Onlinebeteiligung „Maßnahmenkommentierung zum Verkehrsgutachten Auf der Lach“

Ergebnisbericht

Zeitraum: 06. September - 18. Oktober 2021

Maßnahme #4: Variante 2: Umgestaltung Geisenheimer Straße – veränderter Straßenquerschnitt

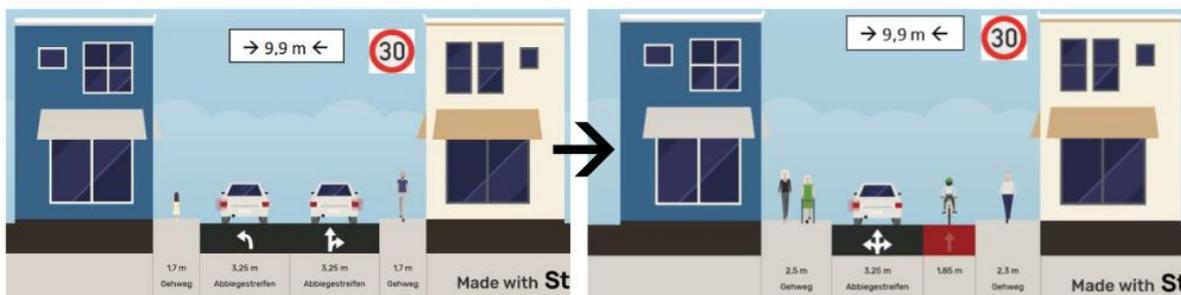
Autor	Kommentar
Ablehnung Ehrenfels 07.09.2021 11:55 ID: 14859 Anzahl Likes: 0	Der Radverkehr wird besser über die Lach und die Bleichstraße geführt. Bei dem hohen Verkehrsaufkommen in Rüdesheim ist die Anordnung eines Radweges in der Geisenheimerstraße nicht besonders sicher für die Radfahrer.

Maßnahme #5: Umgestaltung der Grabenstraße – veränderter Straßenquerschnitt

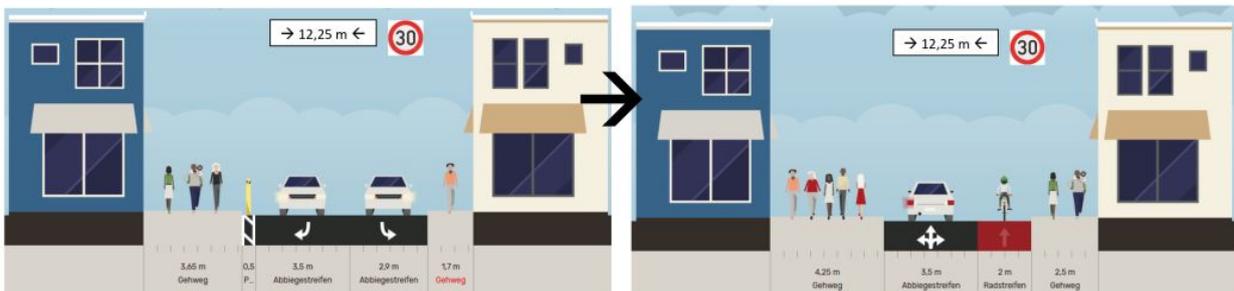
Autor	Kommentar
Ablehnung Ehrenfels 07.09.2021 11:50 ID: 14857 Anzahl Likes: 0	Die Maßnahme behindert den Verkehrsfluss und außerdem hat sich die bisherige Lösung bewährt.
RZ 07.09.2021 18:27 ID: 14870 Anzahl Likes: 0	Warum eine funktionierende Situation mit Gewalt ändern? Es ergeben sich keine Vorteile.

Maßnahme #6: Variante 1: Umgestaltung Bleichstraße – veränderter Straßenquerschnitt

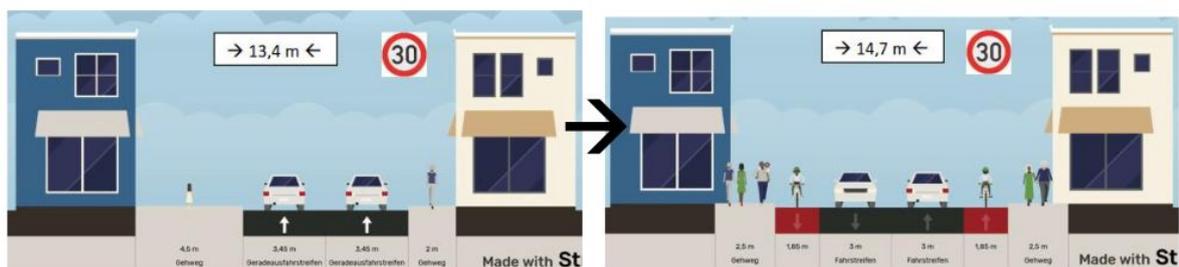
Autor	Kommentar
Ehrenfels 07.09.2021 10:12 ID: 14854 Anzahl Likes: 2	Uneingeschränkt kann man hier nicht zustimmen. Wichtig ist, dass tatsächlich der neue Bahnhof in Höhe der Stadtwaage errichtet wird. Plant die Bahn anders und verzieht den Haltepunkt Richtung Adlerturm erübrigt sich diese Verkehrsumgestaltung. Der starke Verkehrsfluss in diesem Bereich darf nicht so eingeschränkt werden, dass es zu Staus kommt.
mikmaq 15.09.2021 10:26 ID: 14900 Anzahl Likes: 1	Auch wenn ich mich wiederhole: Endlich tut sich was für die Radfahrer. Mehr Platz für's Rad und weniger für das Auto. Nur so wird die Lebensqualität der Bürger gesteigert.

Maßnahme #9: Neue Anbindung Kastanienallee – Wiesbadener Straße

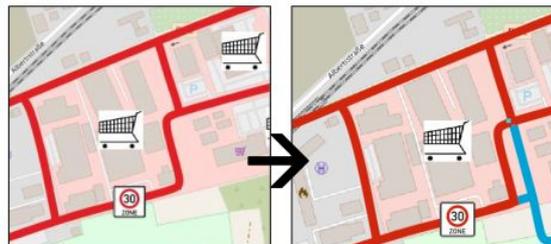
Autor	Kommentar
Ehrenfels 07.09.2021 11:57 ID: 14860 Anzahl Likes: 0	Macht nur Sinn, wenn Verkehrsfluss in beide Richtungen möglich ist.

Maßnahme #10: Veränderte Verkehrsführung – An der Weißburg

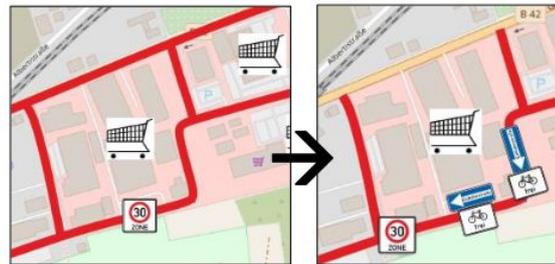
Autor	Kommentar
Ablehnung Ehrenfels 07.09.2021 10:17 ID: 14855 Anzahl Likes: 1	Durch die Ost-West Fahrmöglichkeit findet eine erhebliche Entlastung der B 42 im Bereich des Mc Donalds statt. Allerdings gäbe es eine Alternative, indem man die Rückfahrbahn hinter Volz über die Straße am Bahndamm führt. Damit wird allerdings das Naherholungsgebiet tangiert. Es ist deshalb zu prüfen, ob diese Lösung für die Bevölkerung akzeptabel ist.
mikmaq 15.09.2021 10:24 ID: 14899 Anzahl Likes: 0	Endlich tut sich was für die Radfahrer. Mehr Platz für's Rad und weniger für das Auto. Nur so wird die Lebensqualität der Bürger gesteigert.
Admin 19.10.2021 14:02 ID: 15574 Anzahl Likes: 0	Der folgende Kommentar wurde per E-Mail eingereicht: Die Straßen an der Weißburg und Schwarz Kreuz Weg beide gerade weiter führen. Die erste Richtung Hindenburgdamm hinter dem Supermarkt. Dort einen Parkplatzstreifen wie in Geisenheim an der B42 einrichten. Dieser ist für Besucher des gesamten Geländes, da mit dem Bahn-Haltepunkt auch Parkplätze wegfallen.

Maßnahme #15: Variante 4 - Einbahnstraßenring Bleichstraße/Geisenheimer Straße/Grabenstraße

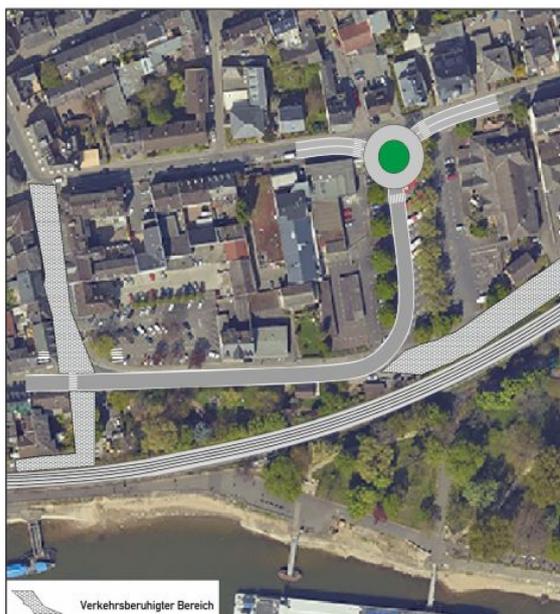
Autor	Kommentar
Ablehnung RZ 07.09.2021 18:07 ID: 14865 Anzahl Likes: 0	Aktuell haben wir mit der Verkehrslösung Kaiserstraße, Bleichstraße, Geisenheimer Straße und Grabenstraße einen funktionierenden sehr großen Kreisverkehr. Mit Gewalt in diese Situation einen kleinen Kreisel zu konstruieren ist eine Verschlimmbesserung.
mikmaq 15.09.2021 10:43 ID: 14904 Anzahl Likes: 1	Was bedeutet denn " Mehr Platz im Querschnitt für Rad- und Fußgängeranlagen"? Wir brauchen Radwege und Fußwege und diese so sicher wie möglich. Da muss halt der Platz für den Autoverkehr minimiert werden. Nur so entsteht Lebensqualität der Bürger

Maßnahme #16: Variante 1: Fünfarmiger Kreisverkehrs am Europadreieck

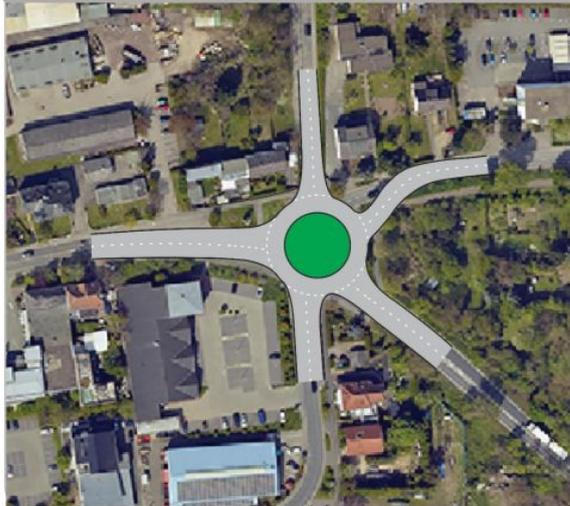
Autor	Kommentar
Ablehnung Windecker 06.09.2021 19:42 ID: 14845 Anzahl Likes: 0	Das größte Verkehrsaufkommen ist weiterhin auf der B42 zu erwarten. Rückstau vor dem Kreisel wegen Temporeduzierung führt zu einer ununterbrochenen Kolonne im Kreisel, so dass Verkehr aus Norden und Süden kaum einfahren kann. Wer von Norden kommend in Richtung Geisenheim fahren möchte hat mit der bestehenden Lösung bessere Karten. Die Variante mit 4-Armigen Kreisel ist zu favorisieren.
Zustimmung Dieter Steinbauer 07.09.2021 15:55 ID: 14863 Anzahl Likes: 0	Der fünfarmige Kreisel erscheint mir sinnvoller, als der vierarmige. Beim vierarmigen dürfte aus der alten Geisenheimer Straße nur nach Norden abgebogen werden, ansonsten ist dies ein absehbarer Unfallschwerpunkt. Deshalb fünfarmig! Aber noch wichtiger, dass endlich ein Kreisel kommt!
RZ 07.09.2021 18:19 ID: 14868 Anzahl Likes: 0	Nachdem schon jahrelang über diesen Knotenpunkt diskutiert wurde, kristallisiert sich der fünfarmige Kreisel als beste Lösung heraus. Alle Richtungen werden bedient, und der Verkehr wird beim Eintreffen in die Stadt sanft gebremst.

mikmaq 15.09.2021 10:38 ID: 14903 Anzahl Likes: 0	Egal wie viele Arme der Kreisel hat, macht ihn so schnell wie möglich. Er kann nur Vorteile bringen
Admin 19.10.2021 14:04 ID: 15575 Anzahl Likes: 0	Der folgende Kommentar wurde per E-Mail eingereicht: Ich bin auf jeden Fall ein großer Befürworter des Europa-Kreisels.

Maßnahme #18: Variante 3: Lichtsignalanlage am Europadreieck

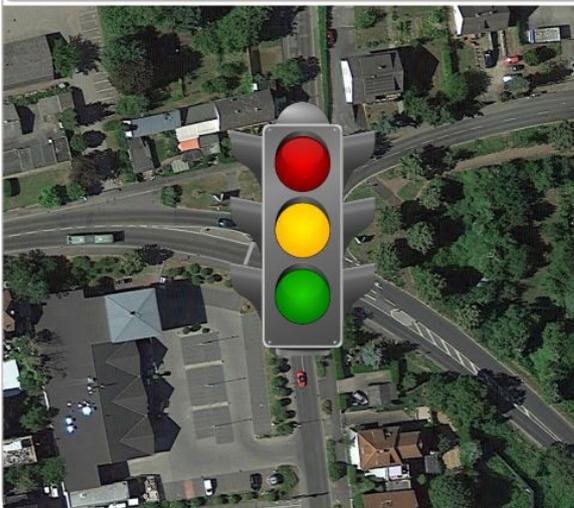
Autor	Kommentar
Ablehnung Windecker 06.09.2021 20:07 ID: 14847 Anzahl Likes: 6	Eine Lichtsignalanlage würde den Verkehrsfluss behindern. Es gibt Situationen in denen Kfz bei "rot" halten müssen obwohl die Kreuzung frei ist. Das führt zur Frustration bei den Verkehrsteilnehmern. Ein Verkehrskreisel, wie er sich bereits 1000-fach bewährt hat ist die bessere Lösung.
Zustimmung Ehrenfels 07.09.2021 10:06 ID: 14853 Anzahl Likes: 1	Die geplante Lichtzeichenanlage behindert den Verkehrsfluss und führt zu unverhältnismäßigen Staus. Ein Zebrastreifen auf der B 42 etwa in Höhe des Bauhofs könnte ausreichend sein. Die gesamten Verkehrsprobleme in diesem Bereich können mit einem Kreisel weitestgehend gelöst werden.
RZ 07.09.2021 18:29 ID: 14871 Anzahl Likes: 1	Ein Kreisverkehr hat gegenüber einer Lichtsignalanlage den Vorteil, dass er für einen stetigeren Verkehrsfluss sorgt. Eine Ampel lässt den Verkehr stoßweise fließen. Damit ist alles gesagt.

mikmaq 15.09.2021 10:31 ID: 4901; Likes: 1	Ich befürworte die Ampellösung. Nur mit dieser ist ein gefahrlose Überfahrt mit dem Rad möglich. Auch an privilegierte Fußgängerampel denken damit auch diese gefahrlos die Straße überqueren könne
